12. napirendi pont: *Alföldi utcai járda építése és egyirányúsítási javaslat*

MŰSZAKI ELLENŐRI FELJEGYZÉS

Kerepes, Alföldi utca járdák állapotának felülvizsgálata, javaslat megfogalmazása

Vélemény a Kerepes, Alföldi utca egyirányúsítási javaslatára

Kerepes, Alföldi utca járda állapotának felülvizsgálata
Áttekintő helyszínrajz
M 1: 2000

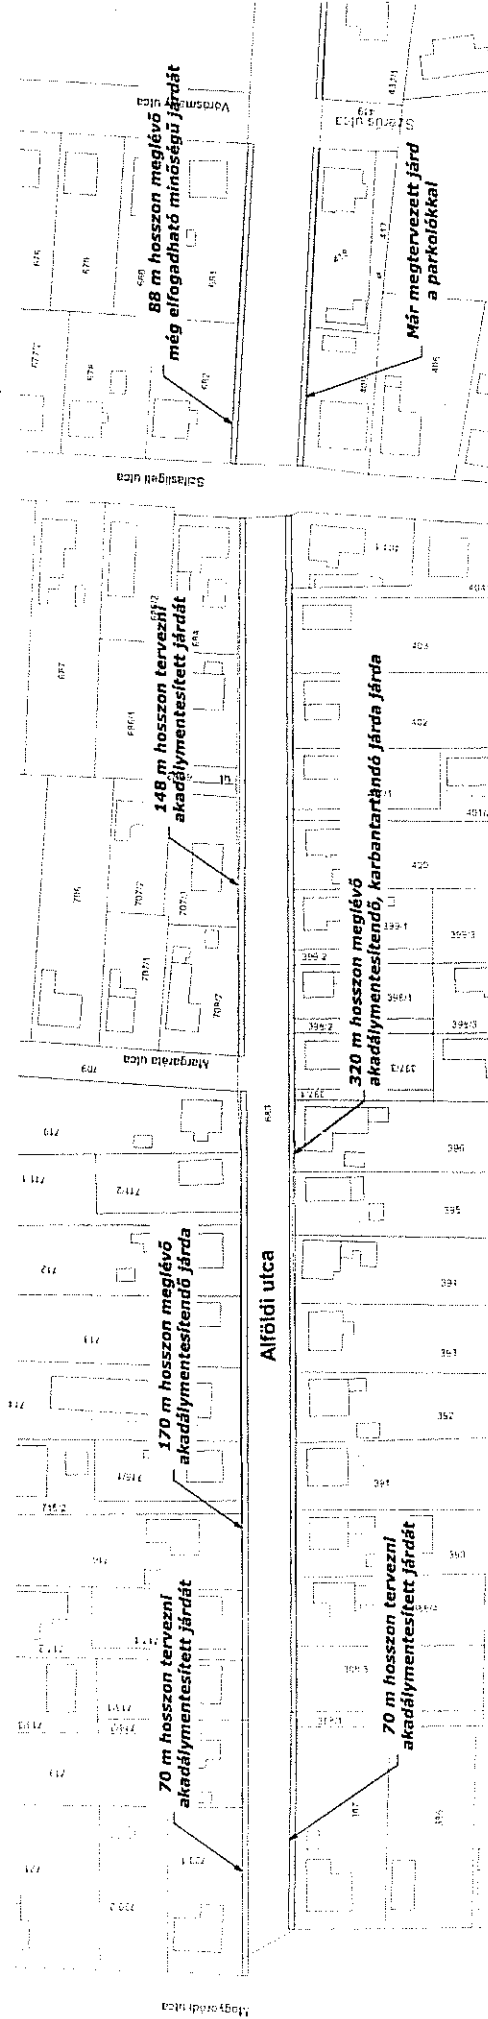
1. A jelzett szakaszon vannak kiépített és kiépítetlen járdaszakaszok. A kiépített járdaszakasz a posta utáni résztől a Margaréta utcáig felújítást igényel, valamint az akadálymentes közlekedést javasolt kialakítani. Jelzett szakaszon a járdában lépcsők találhatóak, ami miatt a babakocsival, kis gyerekekkel közlekedők sok esetben az útpályán kerülnek ki ezeket a járdaszakaszokat.

2. A postától az iskola irányában az első 70 m-es szakaszon nincs kiépített járda. Ezt a szakaszt úgy javasolt megtervezni, kiépíteni, hogy az oldalparkolás, és a gyalogos forgalom egyaránt biztosítható legyen. Terveztetés szükséges.

3. A Margaréta utca és a Szilasliget utca között nincs járda, így annak tervezetése szükséges.
4. A Szilasligeti utca és a Vörösmarty utca között jó állapotú járda található, amely karbantartást, részleges javítást igényel.

5. Amennyiben az érintett szakaszon a gyalogos közlekedést komplexen meg szeretné oldani a Tisztelt Képviselő-testület, akkor a páratlan oldalon minimum megtervezendő a posta irányából az első 70 m-es szakasz, a további 320 m-es szakaszon kisebb javítások, helyreállítások indokoltak.

- 1./ Terveztetni kell kb 300 m új szakaszt
- 2./ Akadálymentesítése szükséges meglévő járdán 170 m hosszson.
- 3./ Karbantartás szükséges 410 m hosszson

1. Az új szakaszokat tervezetni, engedélyeztetni szükséges. A tervezésbe javasolom bevonni a 170 m hosszúságú, már meglévő, de akadálymentesítendő járdaszakaszt, valamint a posta felől az első 70 m-es szakaszt a páratlan oldalon. (Így az érintett szakaszon engedély alapján, jogszerűen lehet majd járdát építeni. Az akadály mentesítés nem engedély köteles tevékenység, azonban a bonyolultsága miatt átgondolást, tervezést igényel.)
2. Összességében tervezetni szükséges 470 m járdát – ebből építési engedély köteles 300 m -, Karbantartás szükséges 410 m hosszson.

Javasolt táblaelhelyezés

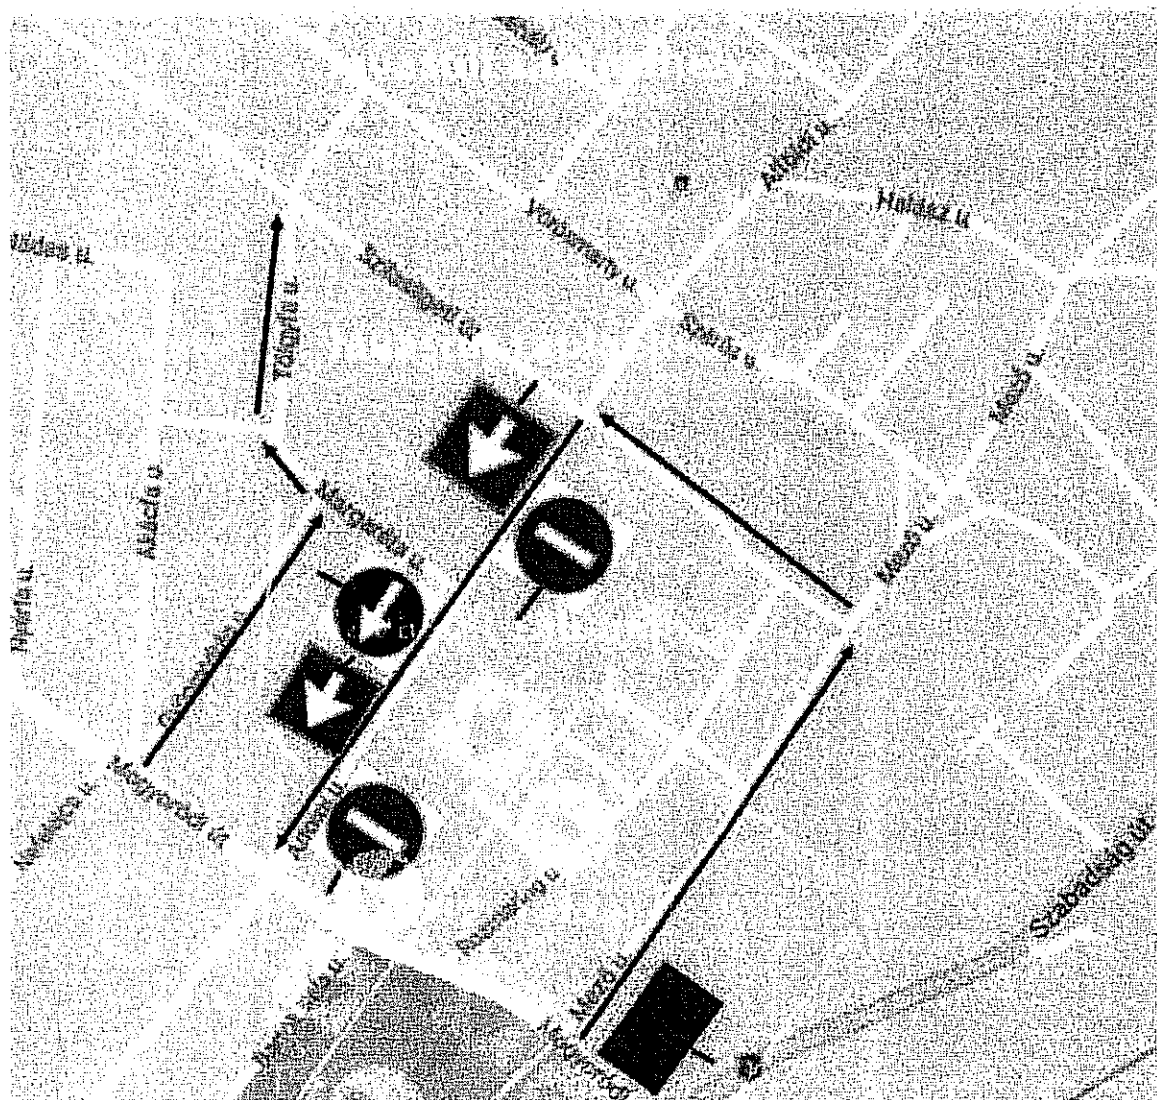
1. Az egyirányúsítás nem változtatja meg a közlekedésben résztvevők közlekedési morálját.
2. Az érintett területen igen korlátozott azon útvonalak száma, amelyen a buszforgalmat lehet megfelelő biztonsággal közlekedtetni. A Szérús utca, vagy még a lehetséges Szilasligeti utca buszforgalom számára nem javasolt a nem megfelelő helyszínrajzi ívek, és útkeresztmetszetek miatt.

3. Az Alföldi utca a közintézmények elhelyezkedése okán igen jelentős forgalmat bonyolít, így a terület megközelítésére a legalkalmasabb, és leg jobb paraméterekkel kiépített utat célszerű használni.

4. Az útpálya nem gyalogos közlekedés céljára kijelölt útfelület, azaz a gyalogosoknak célszerűen a járdát/járdákat kell használni.
5. Egy ilyen mértékű beavatkozás komplex forgalomtechnikai átgondolást igényel, amely során vizsgálni szükséges a forgalomszámlálási adatok alapján a fő forgalmi irányokat, a forgalom intenzitásának ciklikusságát, a meglévő közúthálózat paramétereit (szélessége, helyszínrajzi ívek, esésviszonyok...), amelyek alapján meghatározható, hogy a forgalomtechnikai változtatás végrehajtása érdekében milyen beavatkozásokat kell még elvégezni.

1. Nem javaslom az egyirányúsítás bevezetés előkészítés, átgondolás, egyeztetés nélkül.
2. A sebesség korlátozás kihelyezése indokolt, de a hatásossága csak akkor lesz megfelelő, ha ellenőrzéssel párosul.
3. A bukkanó előtti szakaszon mindkét irányban célszerű lenne kitenni az „előzni tilos” jelzőtáblát, amelyet burkolat festéssel is meg lehetne erősíteni.
4. Meg kell követelni, hogy a gyalogosok az utca D-i oldalán lévő járdát használják.
5. Az utca É-i oldalán lévő járdát át kell alakítani akadálymentesre – lépcsők megszüntetése, vagy rámpákkal való kiegészítése -, valamint a hiányzó járda szakaszokat a Vörösmarty és Mogyoródi utca között ki kell építeni.
